Procedura di Verifica di Assoggettabilità a VIA (VA) e di Valutazione di Incidenza di competenza regionale

Istanza per l'avvio del procedimento di Verifica di assoggettabilità a VIA ai sensi dell'art. 19 del D.Lgs. 152/2006 e ss. mm. e ii., relativa al progetto REALIZZAZIONE DI UN IMPIANTO EOLICO NEL COMUNE DI LISCIA (CH), CON UNA POTENZA NOMINALE PARI A 18 MW

24/0490096

OSSERVAZIONI relative all'impatto ambientale del progetto di IMPIANTO EOLICO in COMUNE DI LISCIA - Provincia di CHIETI –

Figura 26 - Aree strategiche per la conservazione delle specie ornitiche di interesse comunitario (giallo: specie di ambienti agricoli e pastorali; verde: specie a nidificazione forestale).

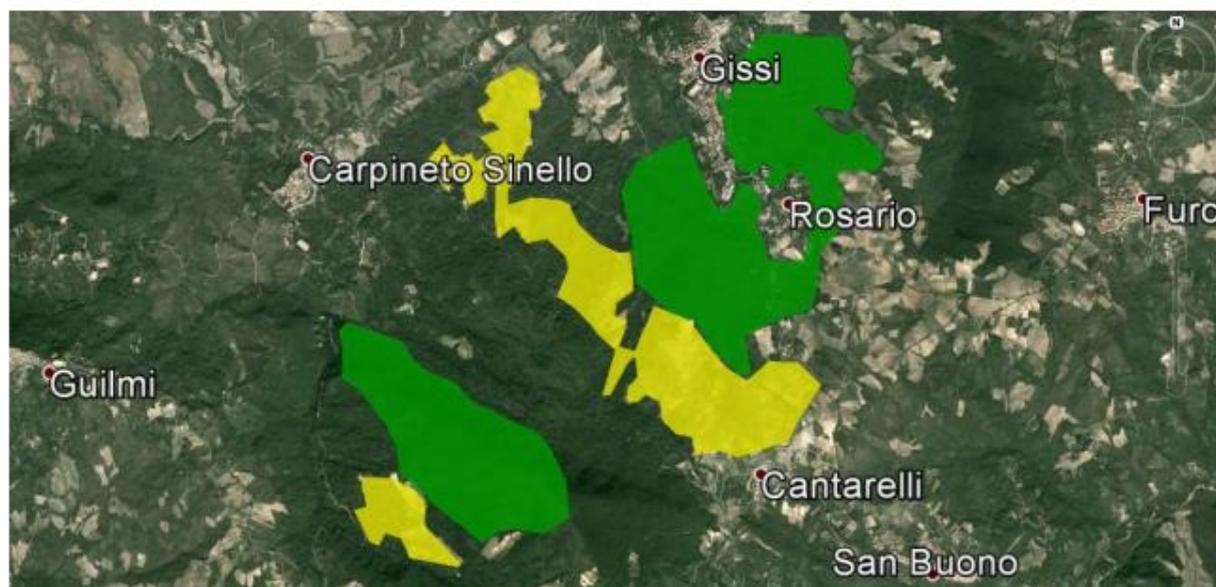
Per le specie più sensibili agli effetti degli aereogeneratori come Biancone, Lodolaio, Nibbio reale, Nibbio bruno se ne indica una presenza sporadica, in realtà dai dati contenuti nel Piano di Gestione del SIC Monte Sorbo sono tutte specie nidificanti

Sarebbe bastato copia/incollare la Check list e le osservazioni e proposte del Piano di cui sopra come la seguente cartina che da sola riassume l'importanza avifaunistica del Monte Sorbo

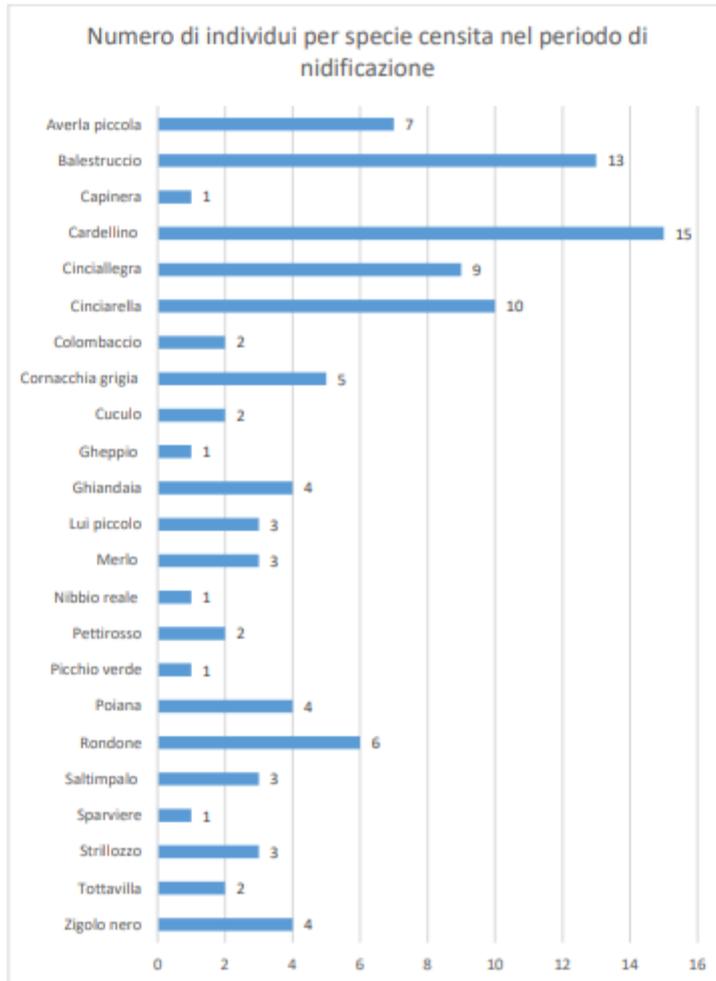
Si allega la seguente tabella INSIGNIFICANTE perché le modalità e tempi delle osservazioni indicate sono del tutto insufficienti e non significative, non a caso specie come il Nibbio reale che frequenta regolarmente l'area con diversi esemplari sembra di presenza sporadica, al riguardo è sufficiente consultare i dati riportati nei report annuali sulla specie in Abruzzo compresi nei dati raccolti a scala europea nell'ambito del Life Milvus

Visione d'insieme dei roost e definizione di un intorno (buffer) basato sulla distanza media tra roost principali (N=6) e roost secondari

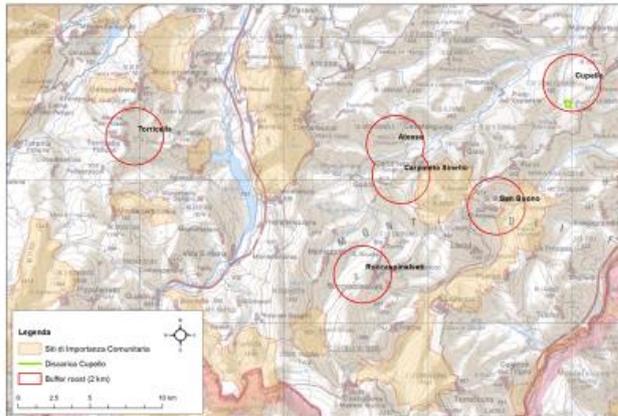
In realtà sarebbe bastato acquisire i dati, peraltro noti anche alla CE, sulla presenza della specie raccolti in zona da 15 anni da associazioni come la S.O.A. e da Enti pubblici per scrivere cose corrette. Nella seguente slide si nota ad esempio come l' area in argomento sia centrale rispetto ai roost principale dei nibbi oggetto di censimenti annuali

Individuazione delle ZPS: unione di SIC e aree roost

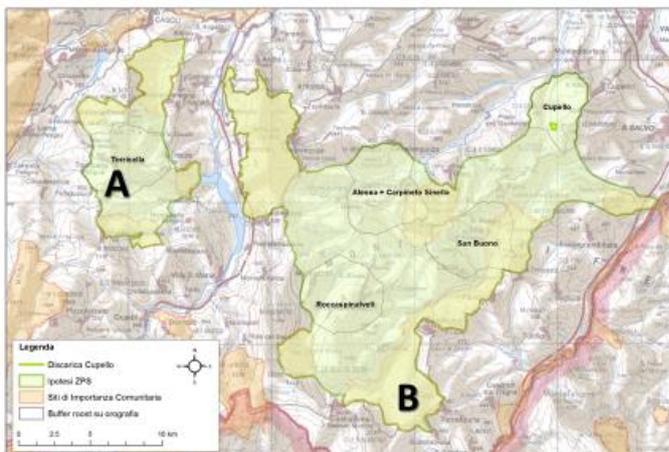
Non a caso la proposta di ZPS consegnata alla Regione Abruzzo, riassunta nella seguente slide, include tutta l'area:

Si precisa inoltre che l'area indicata nella slide di cui sopra è stata ritenuta valida anche dalla LIPU come proposta di aggiornamento della attuale e più estesa IBA, in merito è in corso l'acquisizione della stessa proposta da parte di *BirdLife International* il network europeo a cui compete l'individuazione ed aggiornamento delle IBA ed a cui si riferisce la CE per le tematiche di gestione e tutela dell'avifauna.

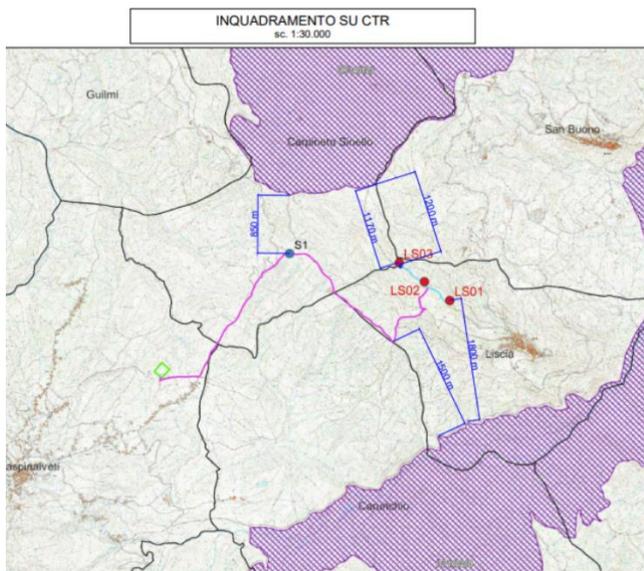
La ZSC IT7140123 Monte Sorbo (Monti Frentani), è una vasta area boscata di circa 1000 ettari tra i comuni di Carpineto Sinello, Gissi, San Buono e Liscia, in provincia di Chieti. L'area si trova inoltre a soli 2 km dalla ZSC IT7140210 Fiume Treste – Monti dei Frentani, che ne rappresenta la naturale prosecuzione

Tutti gli aerogeneratori in progetto, la cabina di smistamento, il cavidotto e la sottostazione di allaccio ricadono nell'area importante per l'avifauna (IBA 115 - Maiella, Monti Pizzi e Monti Frentani) e nella proposta di nuova ZPS e nuova IBA di cui alla cartografia di base sopra allegata .

GESTIONE DEL SIC "MONTE SORBO (MONTI FRENTANI)" IT7140123 ed approvate con [DGR 476 del 05/07/2018](#) prevedono il divieto di installazione di impianti eolici e fotovoltaici a terra, fino ad almeno 1 km oltre il confine dell'area SIC, laddove l'area esterna al SIC ricade in un'area IBA, come nel caso in esame si evidenzia che la prima torre eolica in argomento con la relativa piazzola sarebbe localizzata esattamente ad 1 Km. dal ZSC/SIC (IT7140123 – Monte Sorbo (Monti Frentani)).

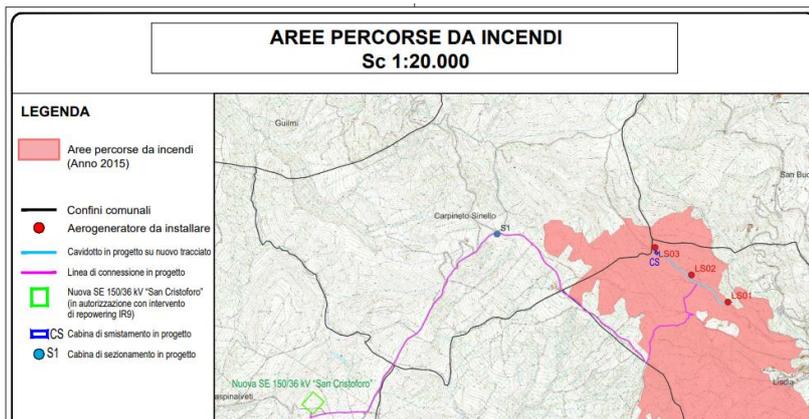
Come si evince dalla seguente cartografia allegata al progetto in esame tutta l'area interessata dallo stesso è stata percorsa da incendi nel 2015.

Ai sensi dell'Art. 10 della legge quadro in materia di incendi boschivi n.353 del 21 novembre 2000 per nelle aree percorse da incendi <<È inoltre vietata per dieci anni, sui predetti soprassuoli, la realizzazione di edifici nonché di strutture e infrastrutture finalizzate ad insediamenti civili ed attività produttive>>.

Stante quanto sopra è comunque evidente che nessun intervento di cui al progetto in argomento potrebbe comunque essere realizzato prima del 2026 e per tale motivo si ritiene che i tempi di istruttoria debbano essere modificati e che esistano tutti i tempi per richiedere integrazioni al progetto.
